第15回 木曾三川下流域自然再生検討会

【第14回自然再生検討会（及びその事前ヒアリング）における
主な指摘事項と対応方針】

令和5年1月

国土交通省 木曾川下流河川事務所

No.5、11への対応

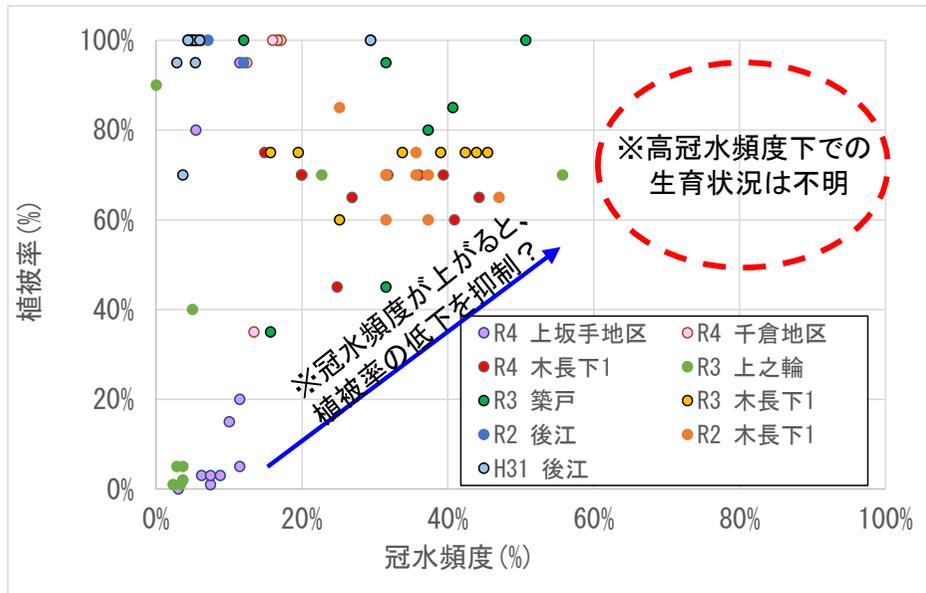
5			ヨシ原整備箇所は堆積よりむしろ波浪等で浸食傾向のようである。ヤナギの方が波浪に対する抵抗性があり、ヨシの植被率が低下するのではないかと。また、冠水頻度が上がるとヨシの植被率が上昇傾向にあるとのことだが、冠水頻度が50%を上回ってくると、波浪等での浸食や流出等により植被率が下がることも考えられる。今後のモニタリングでは、その点にも留意して行っていくとよい。	地盤高測量はH31年から開始しており、経年的な変化を把握するには情報が不足している状況である。また、今後は、モニタリングを継続し、冠水頻度とヨシやヤナギ等の関係を整理した上で、対策を検討していく。	■別紙②参照(R5年時に対応予定) 冠水頻度の算出基準となる地盤高の計測がR5年度で一巡するため、その時点で改めて冠水頻度と植被率の関係を検討する。
6			施工当時と比べ、現在は冠水頻度がどの程度変化しているのか。施工当時の冠水頻度の変遷を整理しないと将来的な予測・検討は難しいと考える。	現時点では、経年的な地盤高の情報が不足しているため、施工当時と現在で冠水頻度がどのように変化したか整理を進めていく。	
7		関口 委員	ヨシ原再生箇所モニタリング調査を継続するのであれば、調査時に確認されたヤナギ類を除去し続けられれば、ヨシ原再生箇所の再整備等しなくても樹木侵入を抑制できるのではないかと。整備のためのコストも抑えることができると考えられる。	各整備箇所において、モニタリング調査を必ず毎年実施する訳ではなく、また、維持管理で対応出来る範囲にも限りがあることが想定される。維持管理の手法については、保全の考え方と合わせて検討を進めていきたい。	■R5年度に対応 再生箇所の維持管理手法は、自然再生計画の見直しの際に、ヨシ原の環境改善や保全検討の中で整理を行う予定である。

- ・令和4年度までの調査結果を以下に整理した。
- ・令和4年度の調査結果においても、冠水頻度の低い上坂手地区では、ヨシの植被率が低い傾向にあり、冠水頻度が一定以上ある千倉地区ではヨシの植被率が40～80%程度である。
- ・対照地区(自然ヨシ原)は、過年度からT.P.1.3m以下であり、冠水頻度で表すと20～40%に集中している。
- ・なお、対照地区の木長下1(R4年度)では、オギ群落の平均地盤高が1.423m(冠水頻度10%)、ヤナギ群落が1.444m(冠水頻度9%)であった。

No.34への対応

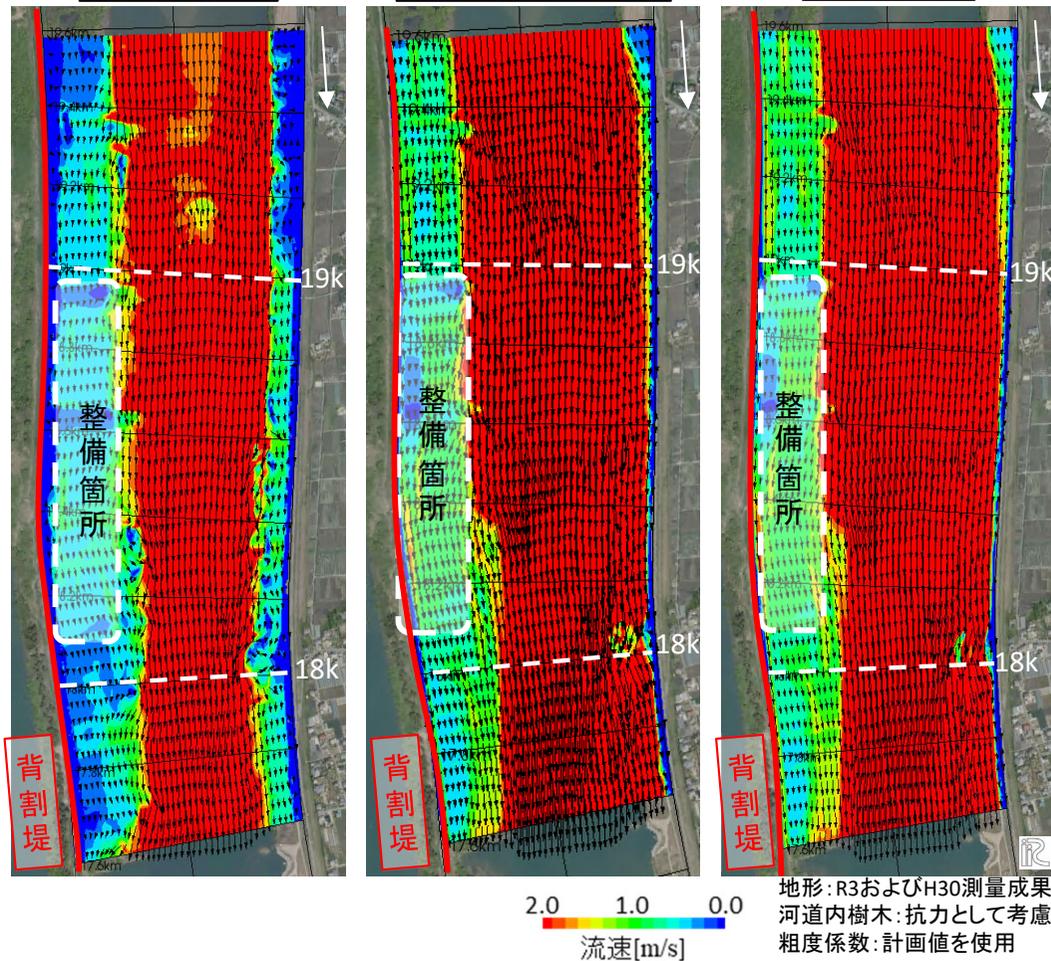
33			ワンドの中は泥が堆積している状況のようである。硫化物も多いため、流れで攪乱を与えて自然に維持管理できるような条件にできると良い。物理条件と場をうまくコントロールできるようワンドを整備できると良い。	ご指摘のとおり、底質及び水質状況は、事前調査やモニタリングを実施し、改善が必要な状況が把握された場合は対策を検討していく。	■資料②参照 令和4年度のモニタリング結果では、水産用水基準等の基準を超過するような状況は生じていないが、ワンド再生箇所①で微量の硫化臭が確認されている。引き続き、改善の必要性が生じないか注視していく。
34		富永委員	ケレップ水制における流況解析については、樹木伐採がそれほど多くないため大きく変わらないと思うが、流量を変えたときに整備によって流れがどうなるのか検討してみてもよい。流量が最大規模でなくても横断方向に入っていく流れがあると考えられる。	頂いたご指摘を踏まえ、ケレップ水制における流況解析を行う。	■別紙③参照 異なる流量に対して解析した結果、最大流量でなくても背割堤へ向かうような横断方向に顕著な流れは発生しないものと考えられた。
35	干潟	藤田座長	浅場環境の把握は調査手法により把握できる内容が異なるため、潮位に応じた手法を使い分ける等の対応で出来ると良いと思われる。	干潮時にUAV、満潮時にナローマルチ等の深淺測量を使えば、ある程度の把握が出来る可能性があると考え。今後のモニタリング調査の中で、試行的に実施出来ればと考える。	■今後の課題 モニタリング調査として継続して実施出来る調査手法を今後、検討していく

- ・年最大流量($5,760\text{m}^3/\text{s}$)および至近10年の最大流量($11,540\text{m}^3/\text{s}$)、計画流量($13,500\text{m}^3/\text{s}$)における樹木伐採を考慮した平面流況計算を行った。
- ・いずれのケースでも、流心は左岸寄りとなり、背割堤へ向かうような横断方向の顕著な流れは発生しないものと考えられた。
